ANEXO – VALIDACIÓN TOPOLOGICA Y AJUSTE CAPA DE ZONAS VALORATIVAS URBANAS

Imagen 1.- Ejemplo de errores topológicos

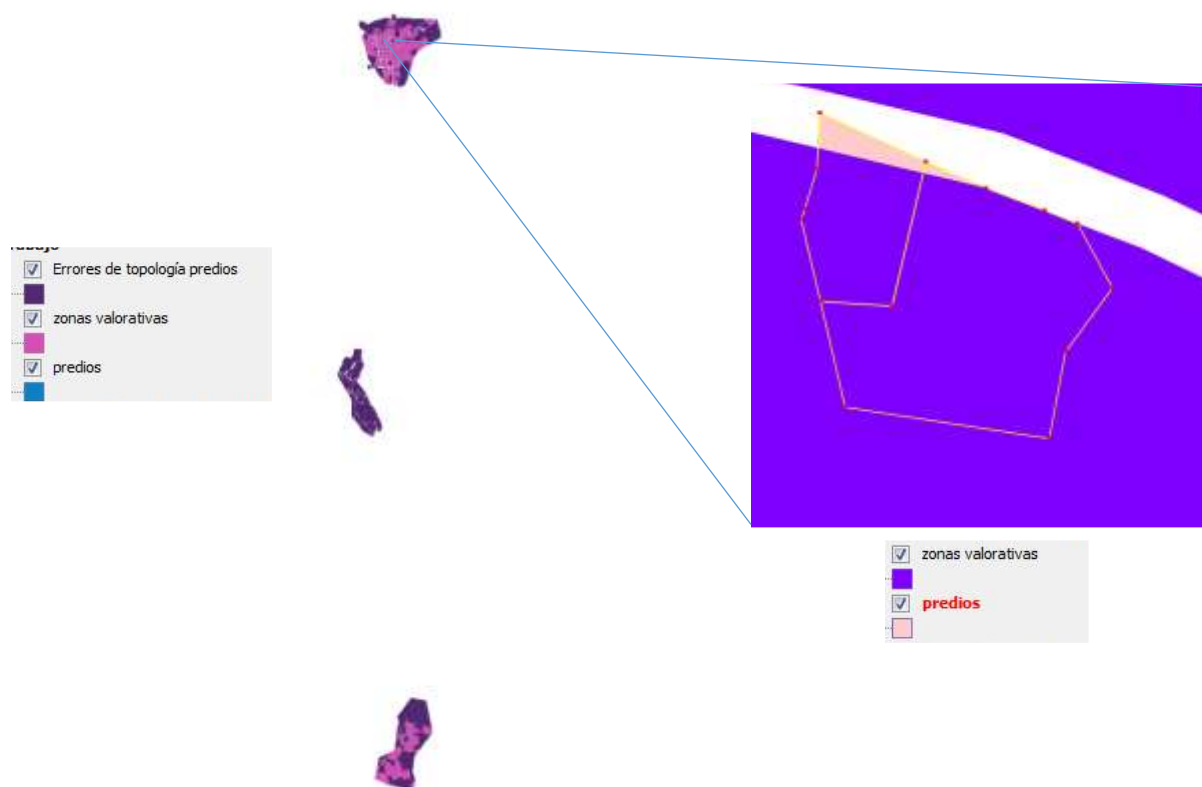
Utilizando la información antes mencionada, se ha realizado la revisión topológica de la información con la regla “Completamente cubierta por” entre las capas ‘predios’ y ‘zonas valorativas’. Como resultado se ha identificado 181 errores topológicos (Ver imagen 1)

Imagen 2.- Error topológico predio – zona valorativa

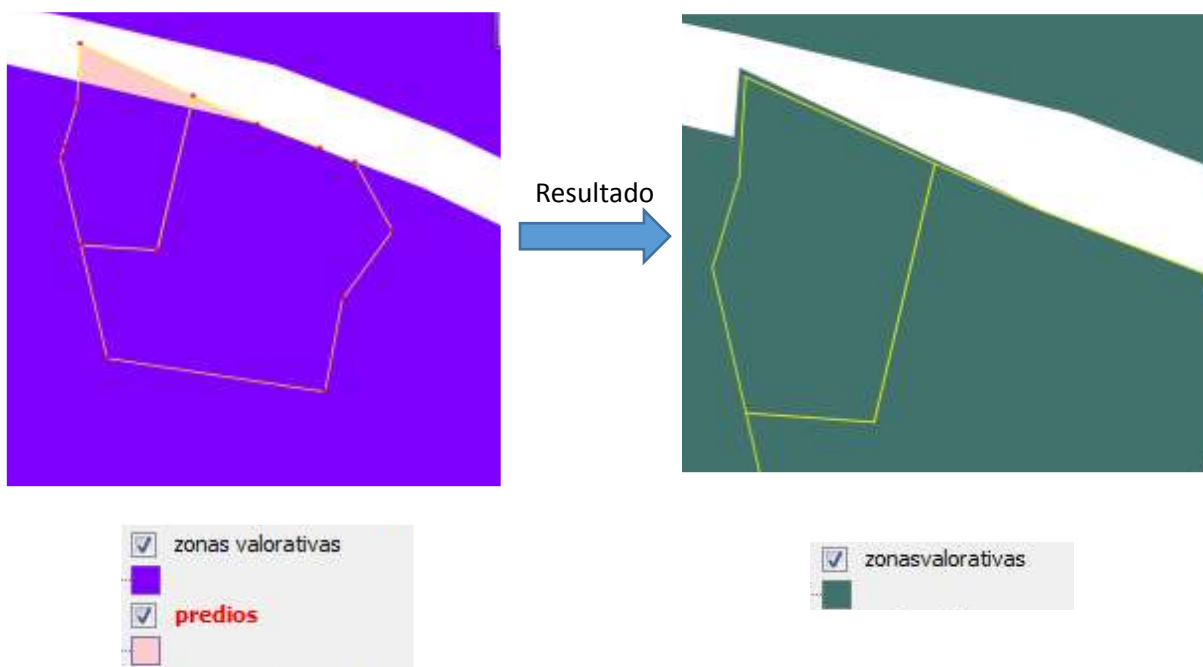
- a. Se detectó que los predios 1115500101004016 y 1115500101004017, no se encuentran completamente cubiertos por la zona valorativa M4-82; al ser áreas poco representativas se extendió el área de la zona valorativa para que incluya a estos predios realizando una modificación acorde a los vértices del predio. (Ver imagen 2)

Imagen 3.- Error topológico predio – zona valorativa

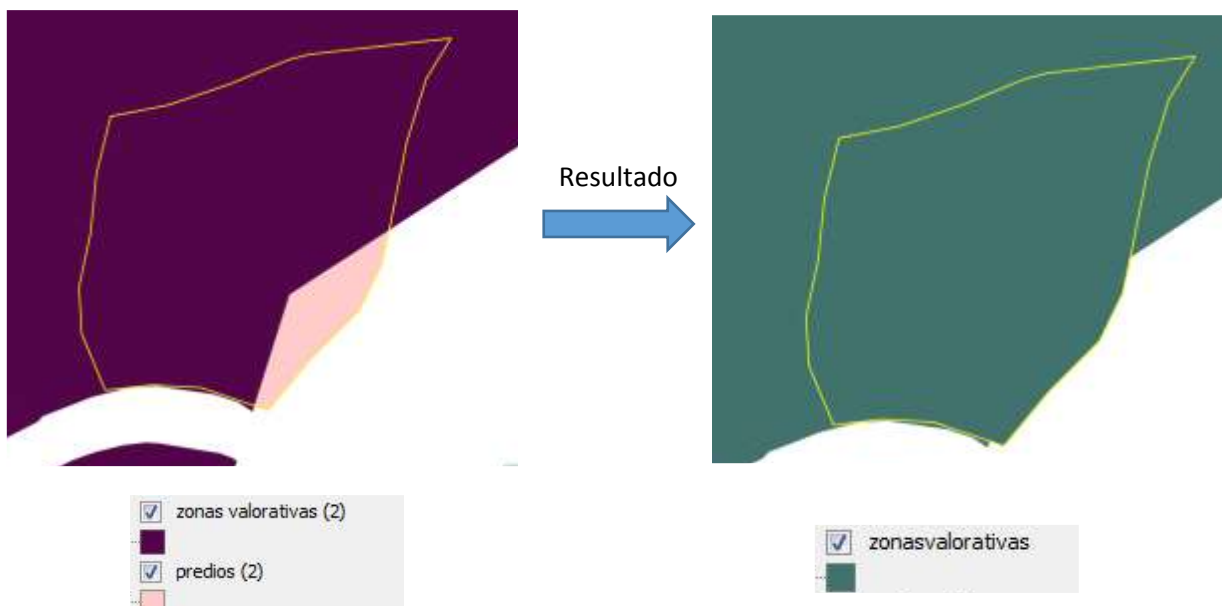
- b. Se detectó que el predio 1115500101011011, no se encuentra completamente cubierto por la zona valorativa M11-66; al ser un área poco representativa se extendió el área de la zona valorativa para que incluya al predio realizando una modificación acorde a los vértices del predio. (Ver imagen 3)

- Predio con clave catastral - 1115500101005019

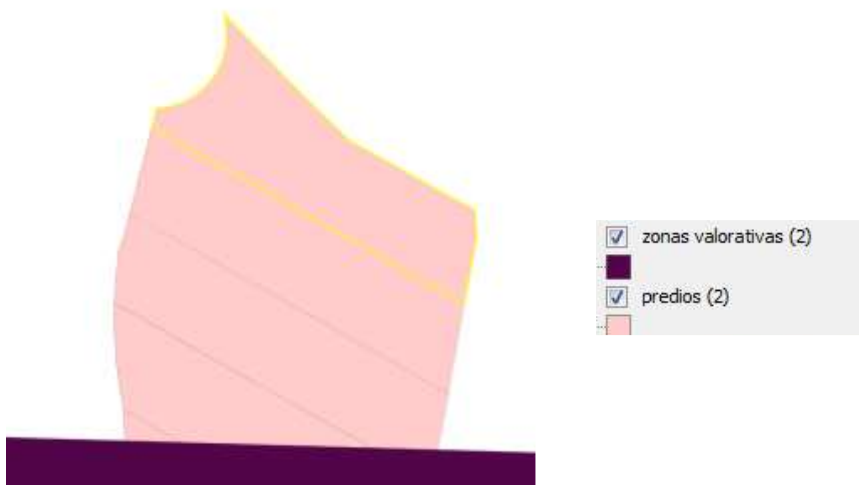
Los predios (111550010100501, 1115500101005018, 1115510101004001, 1115500101017007), no cuentan con cobertura de la zona valorativa, además las áreas son extensas por tal motivo se procede a detallar.

- En los predios donde no existe información de cobertura de zonas valorativas es necesario que el GADM proporcione dicha información conforme la estructura socializada o de considerarlo pertinente realice una definición considerando que si no cuenta con esta información de zonas valorativas estos predios no serán valorados.

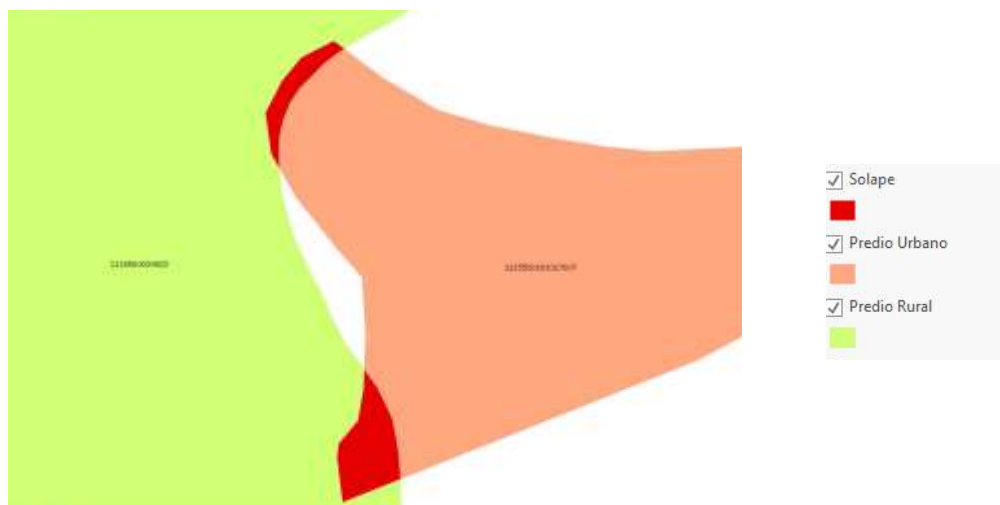
Además, se ha procedido a sobreponer estos 4 predios detallados anteriormente con la información predial rural, encontrando las siguientes novedades.

- El predio 1115500101017007 solapa en un 4.67% con el predio rural 1115500020822

- Los predios 111550010100501, 1115500101005018 y 1115510101004001 no están solapados con ningún predio rural
